ILMAILUHALLITUKSEN TIEDOTUKSIA
INFORMATION FROM THE NATIONAL BOARD OF AVIATION**MUUTOSMÄÄRÄYS**
AIRWORTHINESS
DIRECTIVE

M 670/76

SZD-30 Pirat. Takarungon tarkistusluukkujen tarkastus ja vahvistaminen

Koskee: SDZ-30 Pirat purjelentokoneita, joiden valmistusnumero on B-573 tai pienempi.

A-AI

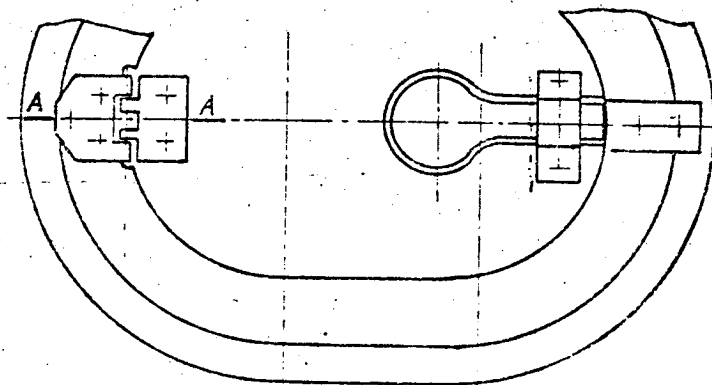
Toimenpiteet: Tarkista, onko takarungon tarkistusluukkujen reunavahvistus oheisen kuvan 1. leikkauksen A-AII mukainen. Mikäli näin on, liimaa kuvan 2. mukainen vahvistuspala tarkistusluukun saranan kohdalle rungon ulkopuolelle.

(Oikea poikkileikkaus, jota ei tarvitse vahvistaa, on kuvassa 1. leikkaus A-AI.)
